Filnavn: 131201-ARK_PLAN_P3_M100		Rev: K																																																	
Tegn. nr.: 131201-A22.03		Mål: 1:100																																																	
Tegning: PLAN 3		Dato: 14.08.2018

131201 - Rokilde omsorgsboliger og dagsenter

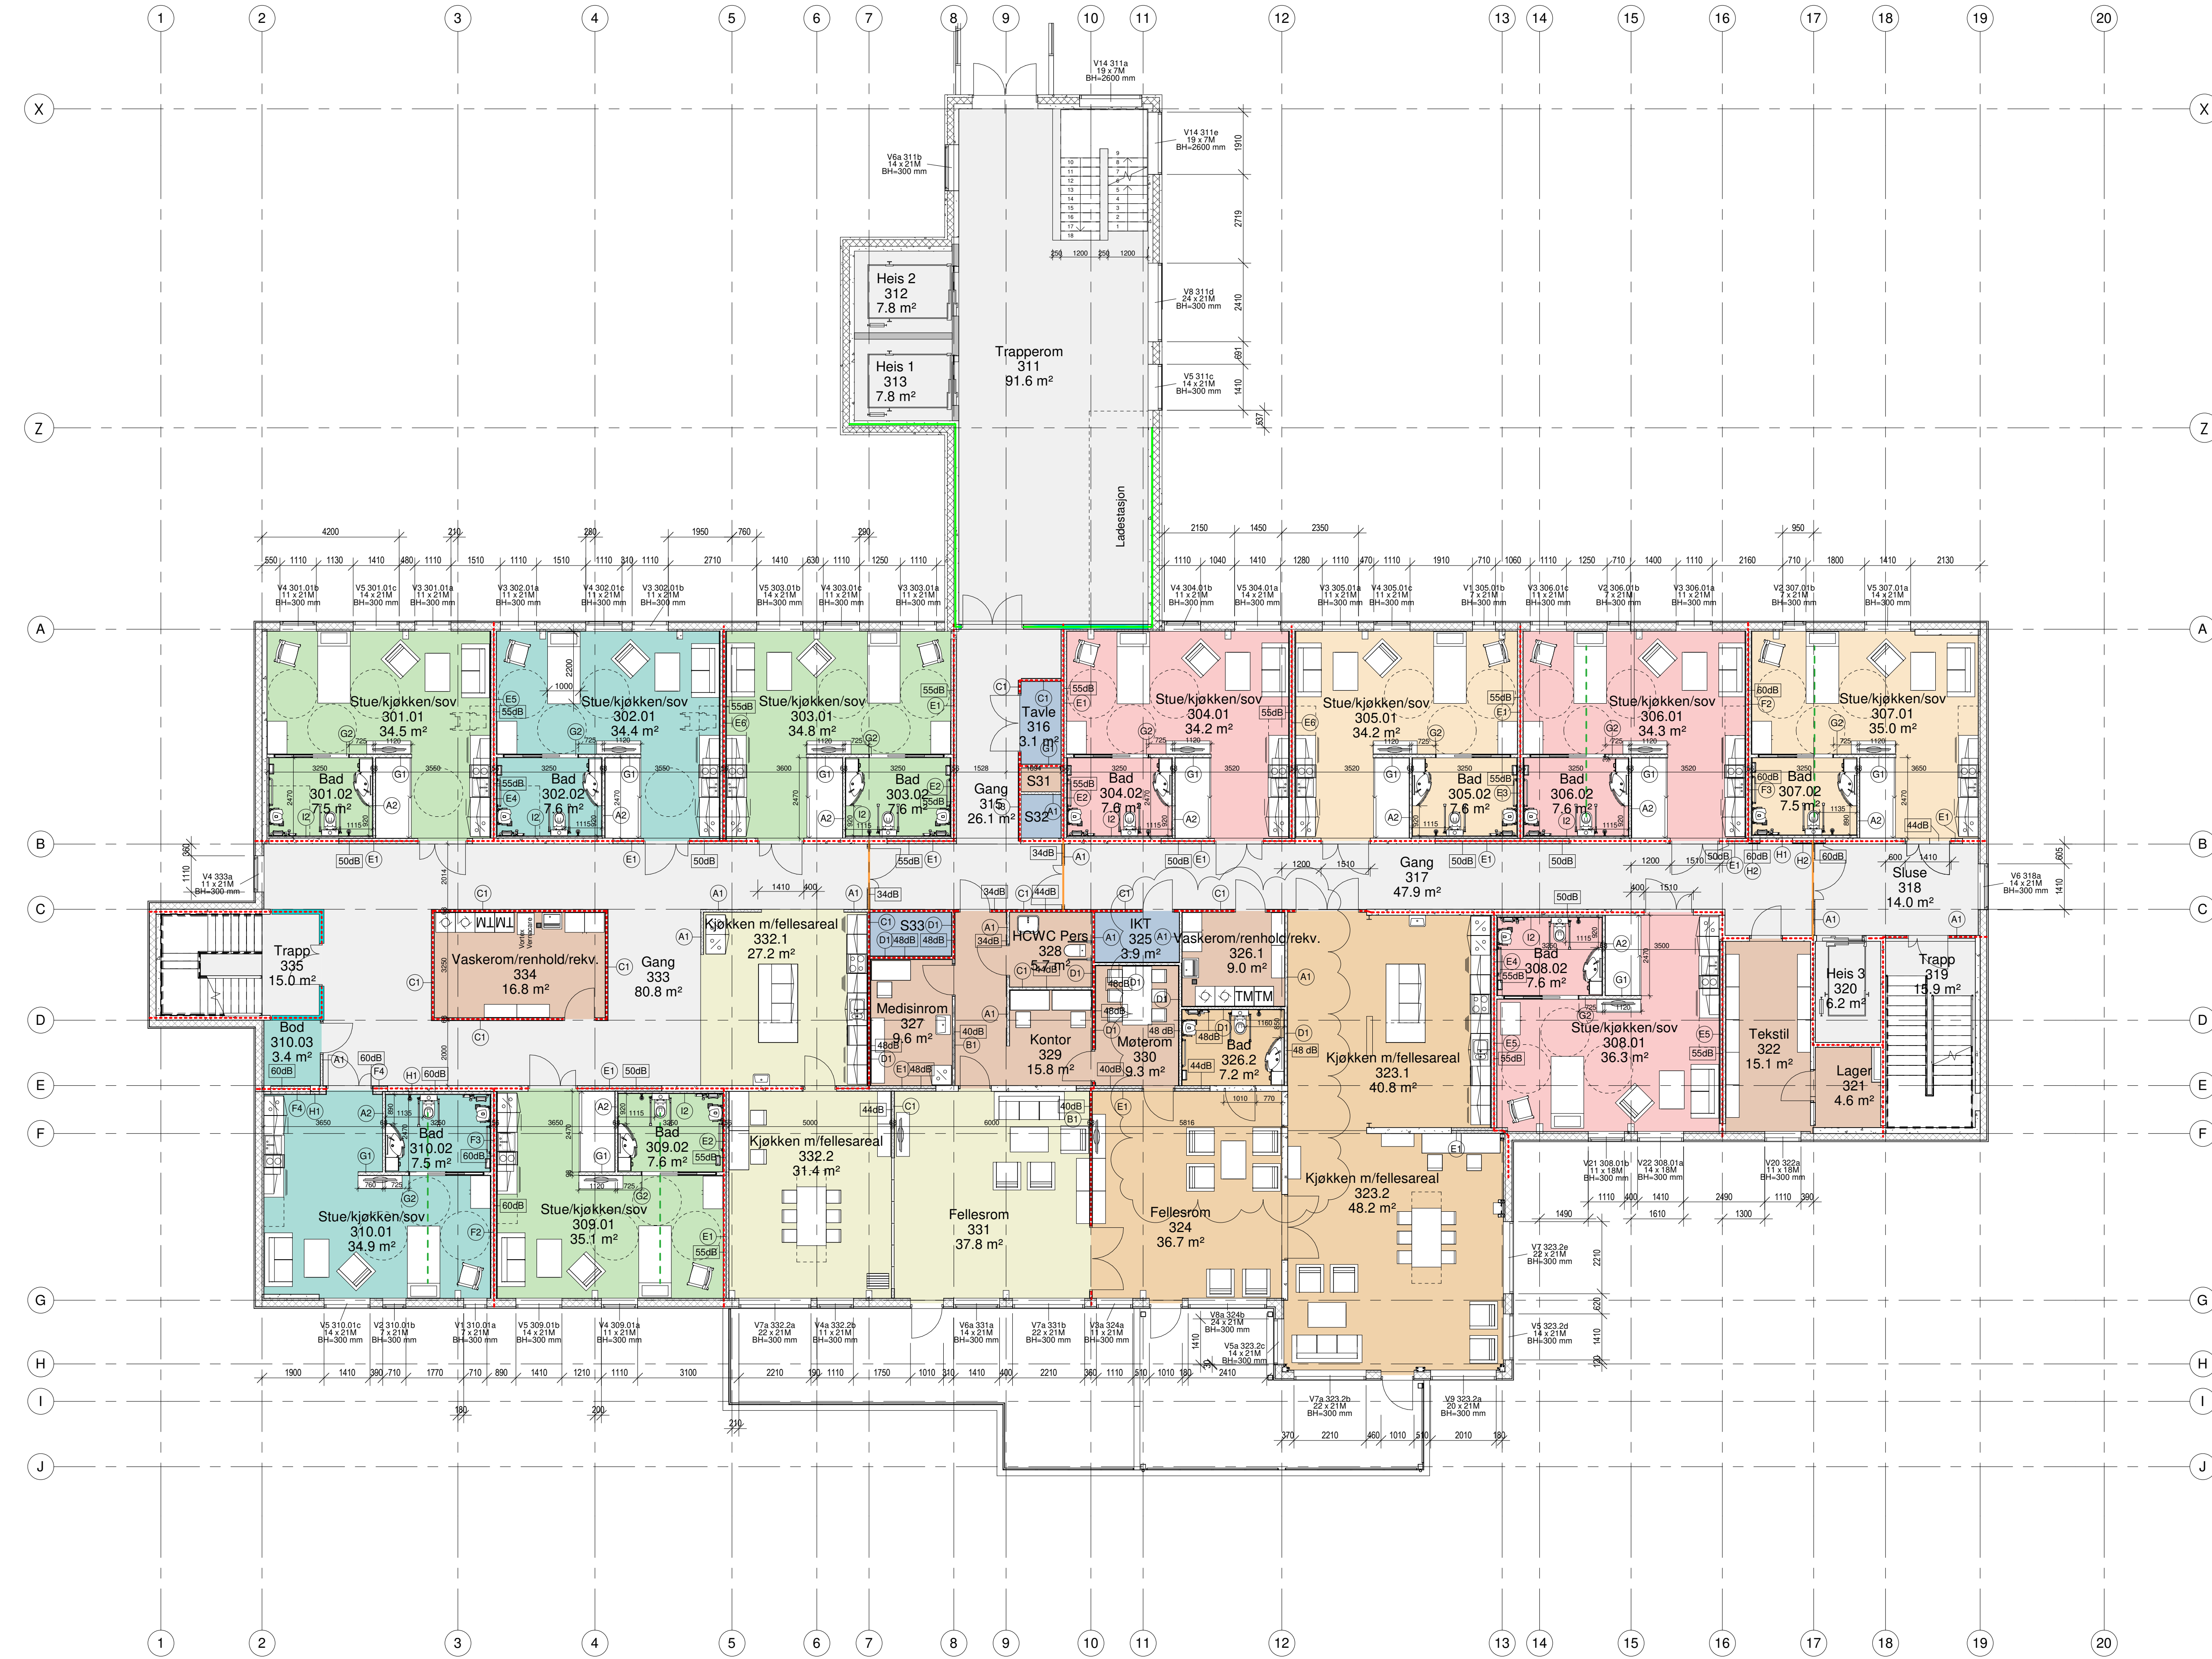
For vegger med OSB-plater og badromsplater, så skal 12mm OSB-plate i sokkelen (h=15cm) erstattes av 9mm kryssfiner.

<table><tr> <th>Dato</th> <th>Navn</th> <th>Oppgave</th> <th>Drift</th> </tr><tr> <td>17.01.2018</td> <td>K</td> <td>Autorisert avstempel mellom vask og wc. alle bad til null på BANO. Børn 2018. del 1 (med utført tog)</td> <td>DR</td> </tr><tr> <td>15.01.2018</td> <td>J</td> <td>Justert bad til H Bano. BUA i rom 201.02 og 201.02</td> <td>DR</td> </tr></table>
